PREGÃO ELETRÔNICO BINACIONAL EF 1226-23
SUBASTA A LA BAJA ELECTRÓNICA BINACIONAL EF 1226-23

IMPLANTAÇÃO DO SISTEMA DE ALERTA E SINALIZAÇÃO SONORA DE CONDIÇÕES DE EMERGÊNCIA E EVACUAÇÃO DA ÁREA INDUSTRIAL DA ITAIPU

ADITAMENTO 2

ADITIVO 2

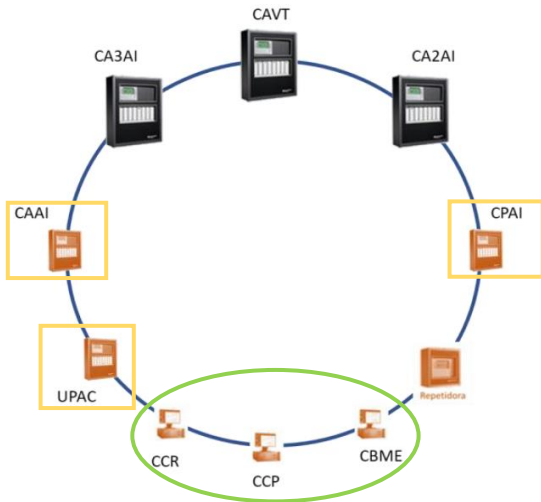
As consoles CCR, CCP y CBME (em relação ao círculo verde da figura):

Las consolas CCR, CCP y CBME (en relación con el círculo verde de la figura):

- a) As licenças Onyxworks associadas são para UL-PC (Supply Notifier) ou são licenças Onyxworks para PC disponíveis no mercado?

- b) Por favor, poderiam fornecer-nos o part-number correspondente a estas consolas?

- a) ¿Las licencias de Onyxworks asociadas son en UL-PC (Supply Notifier) o se trata de licencias de Onyxworks en PC disponibles en el mercado?

- b) Por favor, ¿podrían proporcionarnos el número de parte correspondiente a estas consolas?"

(a) Se trata de licenças para uma PC de mercado.

(b) Estas informações serão disponibilizadas durante workstatement.

(a) Se trata de licencias para una PC de mercado.

(b) Estas informaciones serán proporcionadas durante el Workstatement.

ONYXWorks with NOTIFIER Network Card in UL PC

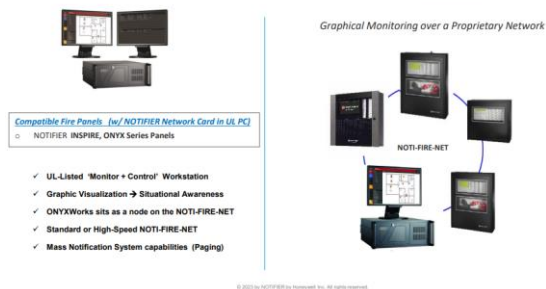
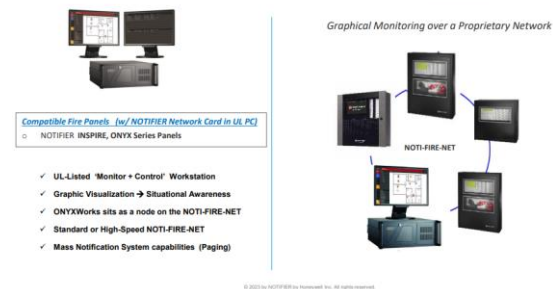
Em anexo a esta mensagem, encontra-se o documento intitulado "NOTIFIER LATAM End-User Monitoring Solutions Guide - Apr 2023" que detalha o tipo de Onyxworks.

O diagrama está disponível na página 18 do documento.

Adjunto a este mensaje, encontrarán el documento titulado "NOTIFIER LATAM End-User Monitoring Solutions Guide - Apr 2023" que detalla el tipo de Onyxworks.

El esquema se encuentra disponible en la página 18 del documento.

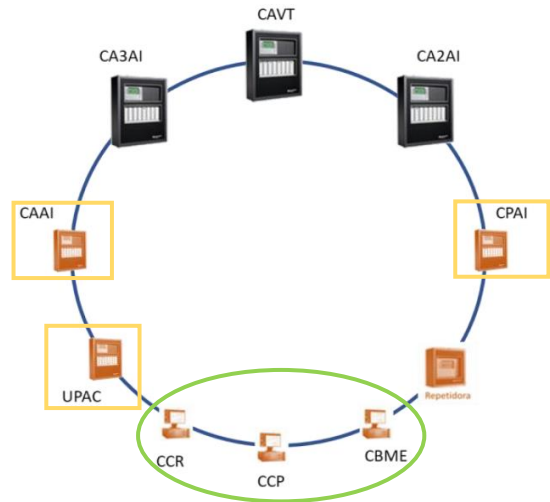
Com relação as estações CCAI, CPAI e UPAC, agradeceríamos que nos fornecesse a seguinte informação (em relação aos quadrados amarelos da figura):

- a) Quantos detectores estão conectados em cada painel e quais os seus respectivos modelos?
- b) Quantos módulos estão conectados em cada painel e quais os seus modelos?
- c) Adicionalmente gostaríamos de saber as distâncias entre as sirenes e os painéis. Existe um plano que detalha essa distribuição?

“En relación con las estaciones CCAI, CPAI y UPAC, agradeceríamos que nos proporcionen la siguiente información (en relación con los cuadrados amarillos en la figura):

- a) ¿Cuántos detectores están conectados a cada panel y cuáles son sus modelos respectivos?
- b) ¿Cuántos módulos están conectados a cada panel y cuáles son sus modelos?
- c) Adicionalmente, nos gustaría conocer las distancias que hay entre las sirenas y entre los paneles. ¿Existe un plano que detalle esta distribución?”

Estas informações serão disponibilizadas durante workstatement.

Estas informaciones serán proporcionadas durante el Workstatement.
